COMUNE DI SIENA
DIREZIONE URBANISTICA
UFFICIO URBANISTICA

Oggetto: FI81-E78S.G.C. "GROSSETO-FANO"
Tratto "Siena-Bettolle(A1)". Adeguamento a 4 corsie del Tratto Siena-Ruffolo (Lotto0).
Progetto Definitivo.
[ID:6292] *Procedimento di Valutazione di Impatto Ambientale ai sensi dell'art. 23 del D.Lgs. 152/2006 e ss.mm.ii. e art. 50 e 51 L. 120/2020 integrata con la Valutazione d'Incidenza ai sensi dell'art. 5 del D.P.R. 357/1997 e la Verifica del Piano Preliminare di Utilizzo Terre, ex D.P.R. 120/2017, art. 9.*
Osservazioni in merito al progetto definitivo e Valutazione di Impatto Ambientale

FOTO SATELLITARE 1

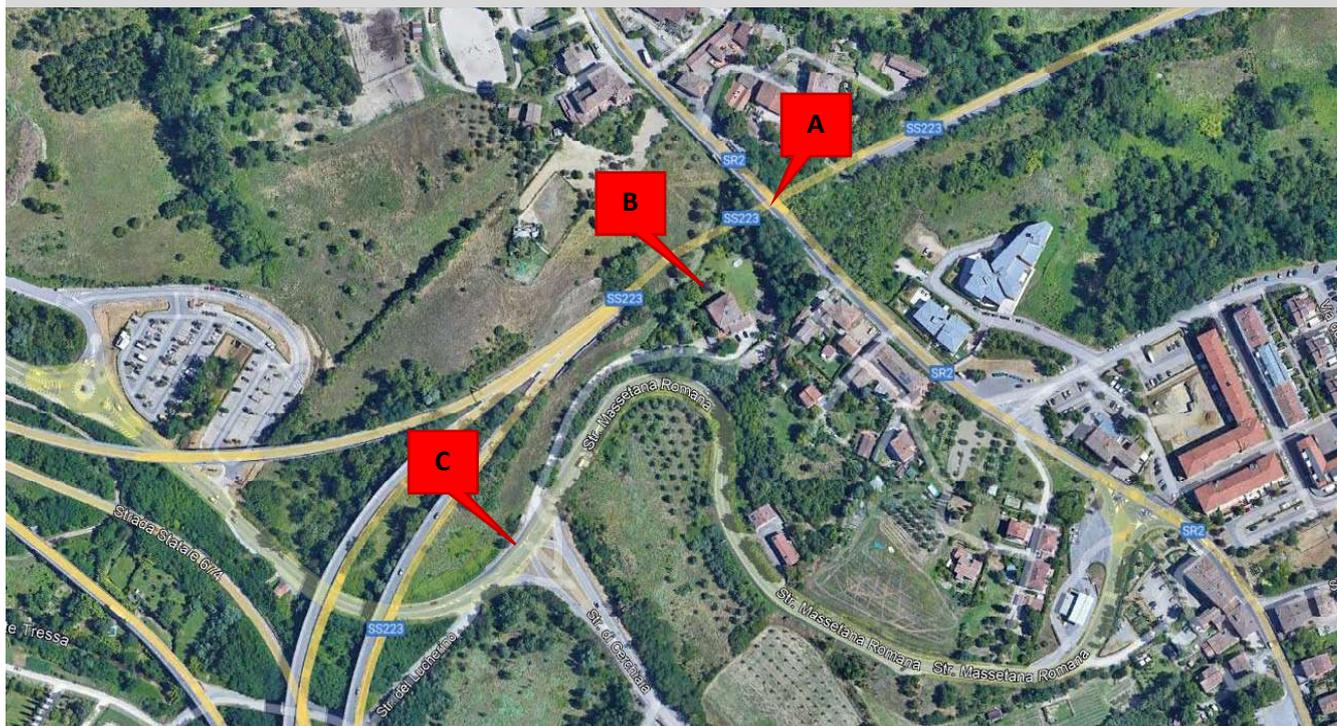
- riguardo alla galleria S. Lazzero, sottostante la S.R. 2 Cassia, i lavori per la sua realizzazione potrebbero causare danni e interferenze alla Strada Cassia stessa e all'edificio residenziale posto a distanza di pochi metri (punti A e B della foto satellitare 1 che segue);

FOTO SATELLITARE 2

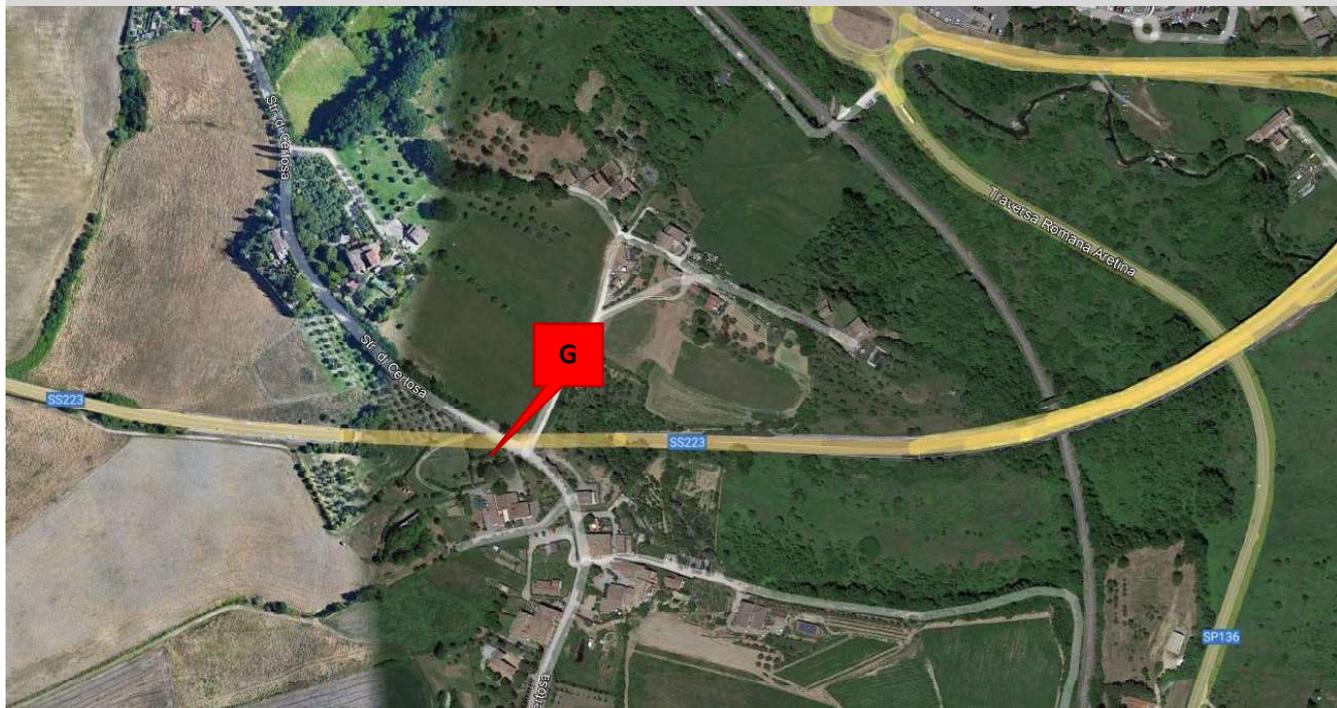
- riguardo alla galleria Bucciano, sottostante la Strada Comunale di Certosa, i lavori per la sua realizzazione potrebbero causare danni e interferenze alla Strada Comunale e agli edifici residenziali posti a distanza di pochi metri (punto G della foto satellitare 2 che segue);
